**Detaljplan för del av fastigheten
Ersmark 22:2 m.fl. etapp 1 och 2
inom Ersboda i Umeå kommun, Västerbottens län**

Följande skriftliga synpunkter har inkommit under granskningstiden:

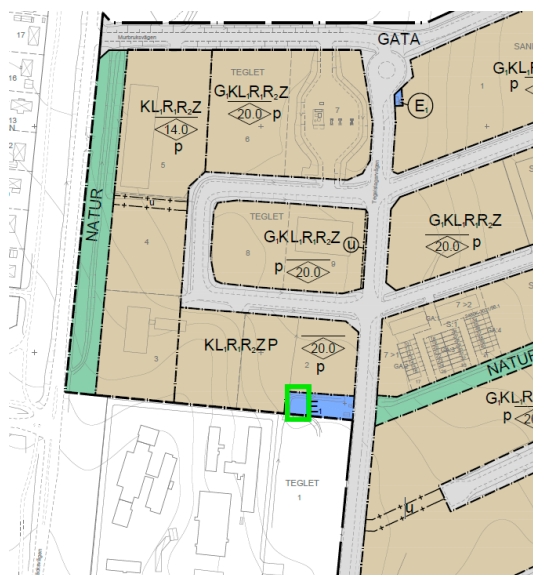
Specialfastigheter har i huvudsak inget att erinra mot planförslaget och dess innehåll. Specialfastigheter för en dialog med kommunen om att först nyttja del av eller hela Teglet 2 och option att köpa fastigheten sedan. För att bättre kunna samnyttja fastigheterna Teglet 1 och 2 och få ett bättre fungerande flöde inom anstalten önskar Specialfastigheter en diskussion med kommunen om att även få nyttja och/eller köpa en del av det föreslagna E-områden som ligger mellan Teglet 1 och 2. Se grönmarkerat område nedan:

Det är inte aktuellt att minska E-området då ytan behövs för att kunna säkerställa tillgången till den tekniska anläggningen.

Yttrandet bedöms inte kunna tillgodoses i planförslaget.
